Urnenabstimmung vom 10. Februar 2019

Erläuterungen des Gemeinderates Twann-Tüscherz zur Gemeindevorlage

Überbauungsordnung Terrassenhäuser
"Alfermée" mit Zonenplanänderung

ÜBERBAUUNGSORDNUNG TERRASSENHÄUSER "ALFERMÉE"

Höhenmessweise

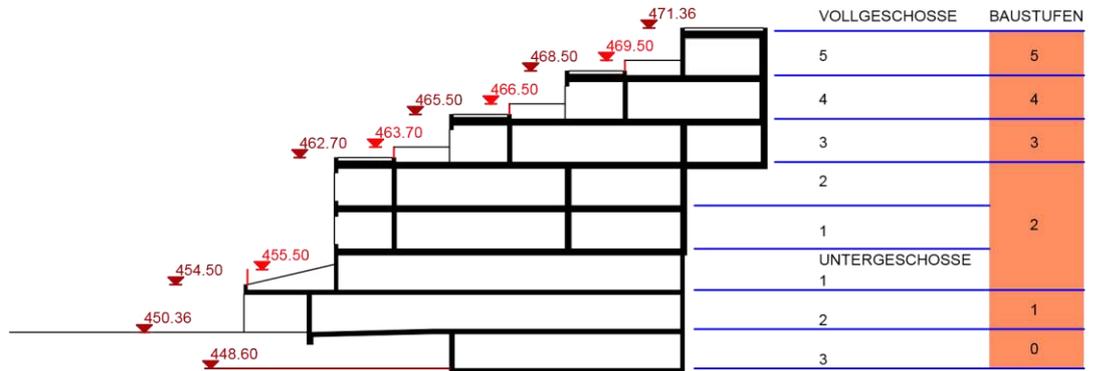
- Die **zulässige Höhe der gesamten Terrassenüberbauung** beträgt gemäss Art. 7 der UeO-Vorschriften als Gesamthöhe 21 m. Diese ist zwar mit einem oberen und einem unteren Referenzpunkt als Kotenangaben m ü.M. im UeO-Plan angegeben, ergibt aber 21.88 m. Auf dem UeO-Plan befindet sich der Referenzpunkt zudem ausserhalb des UeO-Perimeters, was für eine Festsetzung nicht statthaft ist. Die Höhenmessweise (oberer und unterer Referenzpunkt in m ü.M) muss im UeO-Plan und in den UeO-Vorschriften einheitlich festgesetzt werden und alle Festsetzungen müssen sich innerhalb des UeO-Perimeters befinden. Falls die Höhenmessweise in m ü.M verwendet wird, ist der Begriff „Gesamthöhe“ zu streichen. Oder es wird der Begriff „Gesamthöhe“ verwendet, aber dann sind die Höhenangaben in Metern festzusetzen. Zudem machen wir ausdrücklich darauf aufmerksam, dass gemäss BMBV bei begehbaren Flachdächern der obere Referenzpunkt immer bis zur Oberkante Brüstung (z.B. Geländer) gemessen wird.

- Als weiterer Punkt gemäss Art. 23 BauV ist die **zulässige Höhe jeder Baustufe und die Zahl ihrer Vollgeschosse** festzusetzen. Wir gehen davon aus, dass die Höhe der Baustufe den oberen Referenzpunkten jedes Baubereiches auf dem UeO-Plan entspricht und die Vollgeschosse den unter Art. 7 der UeO-Vorschriften dargestellten Ebenen entsprechen. Auch für diese Anforderungen sind die UeO-Vorschriften mit den entsprechenden Höhenangaben pro Baustufe und der entsprechenden Anzahl Vollgeschosse zu ergänzen.

Art. 7
Die Höhen werden mit Meter über Meer m.ü.M angegeben.
Es sind fünf Baustufen und fünf Vollgeschosse und drei Untergeschosse gestattet,
Die Höhen der Baustufen und Geschosse sind in m.ü.M festgelegt.
Der untere Referenzpunkt beträgt 450.36 m.ü.M.
Der obere Referenzpunkt beträgt 471.36 m.ü.M.

Technische Aufbauten wie Kamine, Kollektoren etc. dürfen die Baustufe 5 um maximal 1.50 Meter überschreiten (max. 472.86 m.ü.M.)

mst 1:500 plan-nr 1105-207

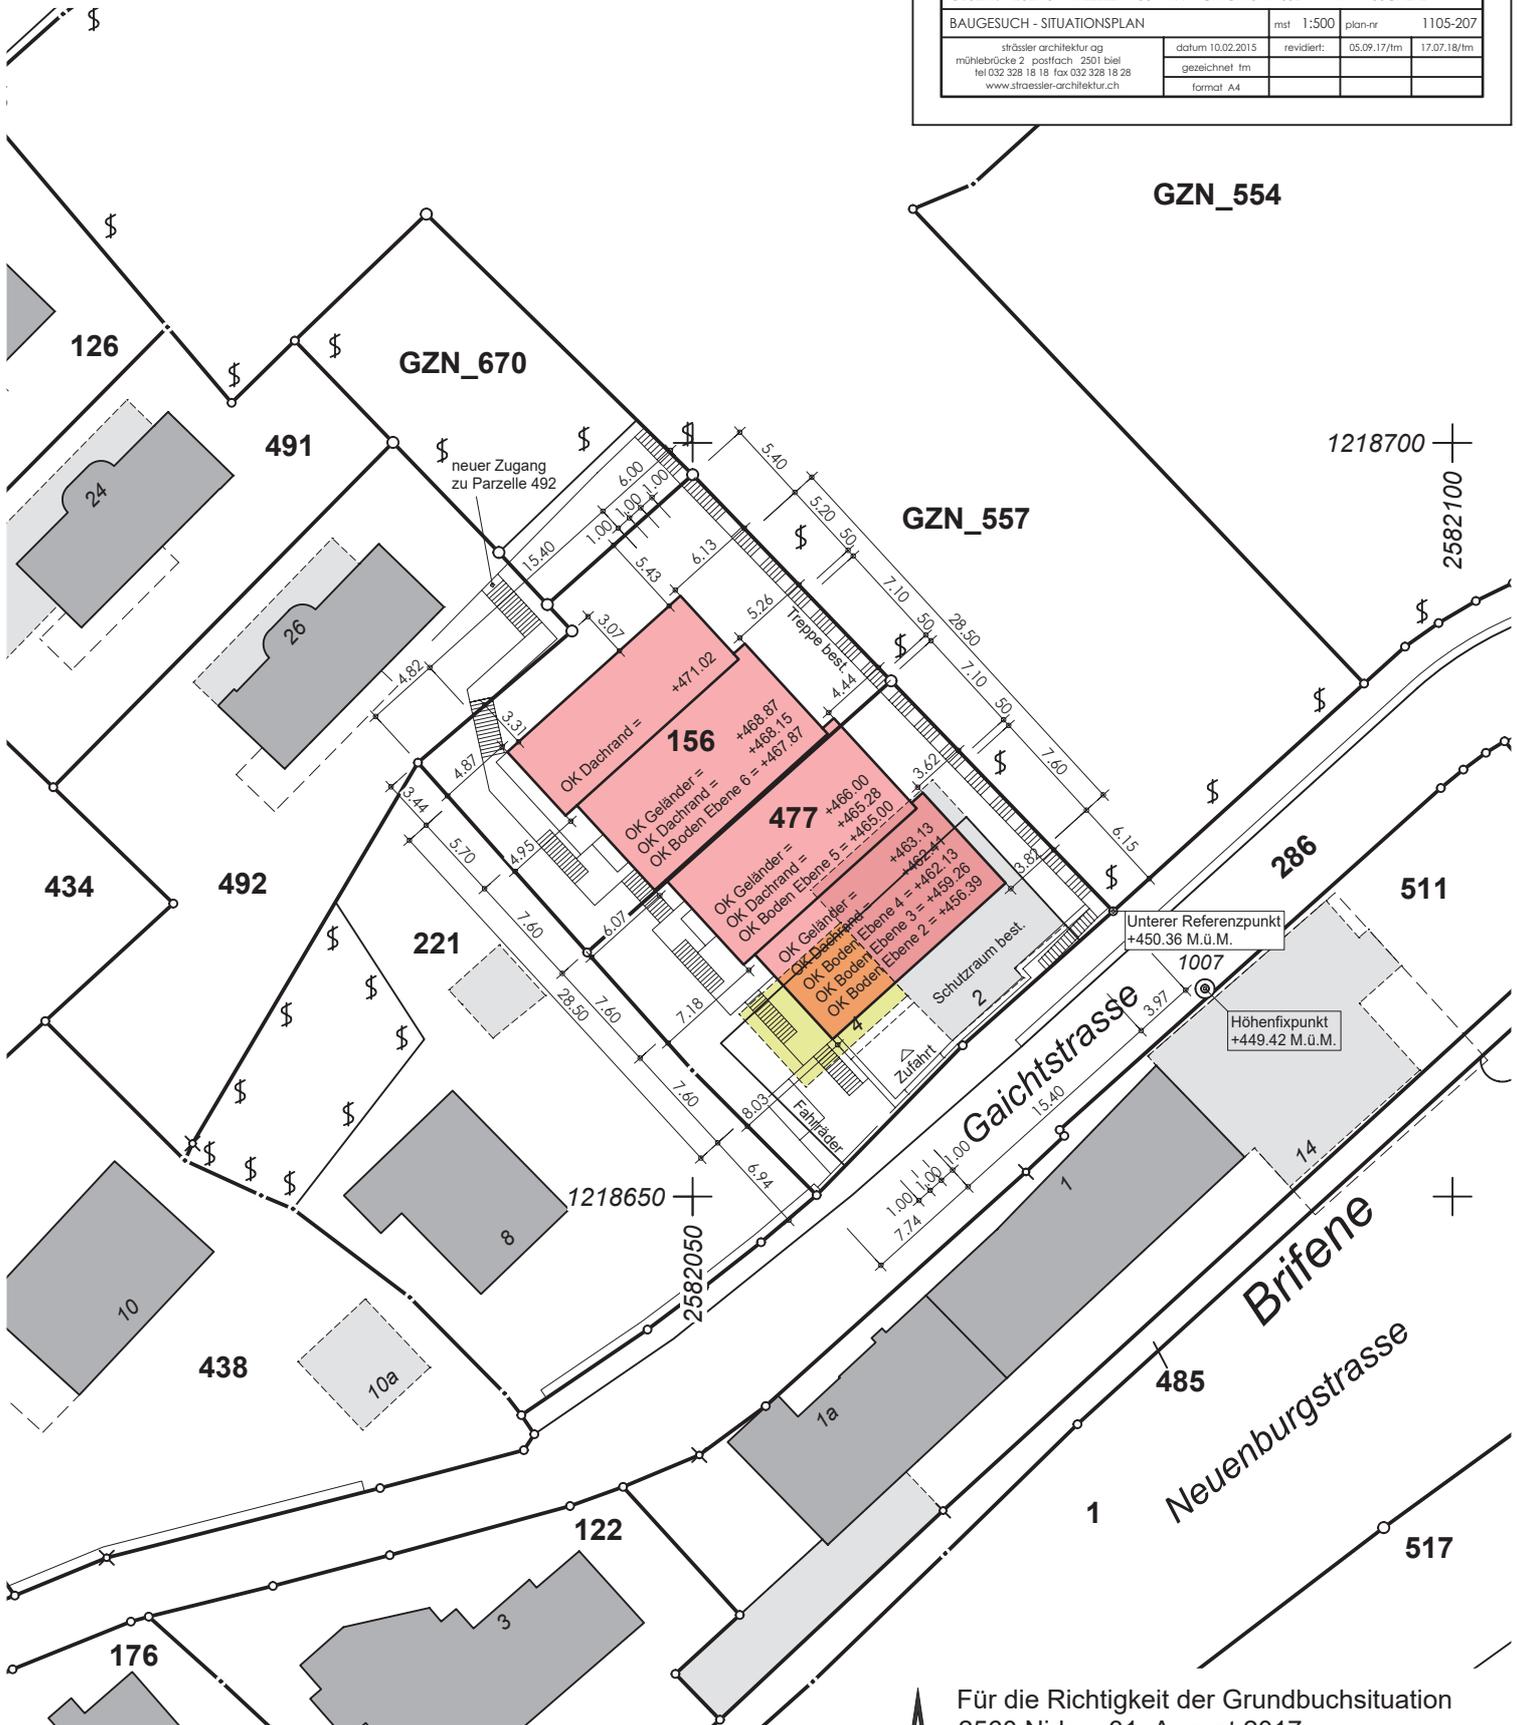
Im UeO-Plan ist ein Planinhalt „Zufahrt Auto“ dargestellt. Es fehlt dazu aber ein entsprechender Baureglementsartikel. Andererseits findet sich unter Art. 5 Bereich Private Nutzung/Erschliessung die Festsetzung, dass dieser Bereich auch für die Autozufahrt reserviert sei. Es stellt sich aber die Frage, ob die in diesem Artikel aufgezählten Nutzungen (gedeckte Veloabstellplätze, Fusswege, Treppenanlage für die Hauszugänge und Gärten) untereinander und mit der Autozufahrt kompatibel sind. Wir empfehlen hier eine klare Trennung von privaten und allgemeinen Nutzung resp. eine Unterscheidung der verschiedenen Erschliessungsarten. Zudem stellt sich die Frage, ob nicht auch baupolizeiliche Masse zu definieren wären. Beispielsweise für die gedeckten Veloabstellplätze als Kleinbauten gemäss BMMV.

Unklarheit besteht auch bezüglich des Planinhaltes „Fusswegverbindung“. Handelt es sich um einen öffentlichen oder einen privaten Fussweg? Wer ist für den Unterhalt zuständig und wie ist der genau Verlauf? Falls es sich um eine Basiserschliessung handelt, kann die Gemeinde entweder mit den betroffenen Grundeigentümern eine privatrechtliche Vereinbarung (Infrastrukturvertrag) treffen. Oder, falls die Gemeinde das Enteignungsrecht benötigt, muss die Linienführung im Überbauungsplan verbindlich festgelegt werden. In jedem Fall muss der Planinhalt in den UeO-Vorschriften präzisiert und im UeO-Plan vermassst werden.

Der UeO-Plan ist relativ gross, der eigentliche Wirkungsbereich der UeO bildet aber nur einen kleinen Ausschnitt und gewisse Inhalte sind kaum lesbar. Es ist ein grösserer Massstab zu wählen und alle festgesetzten Planinhalte sind als Bereiche und vermasst darzustellen (siehe auch Kapitel 3.3). Dies gilt insbesondere auch für die Planinhalte „Zufahrt Auto“ und „Fusswegverbindung“ (**materieller Genehmigungsvorbehalt**).
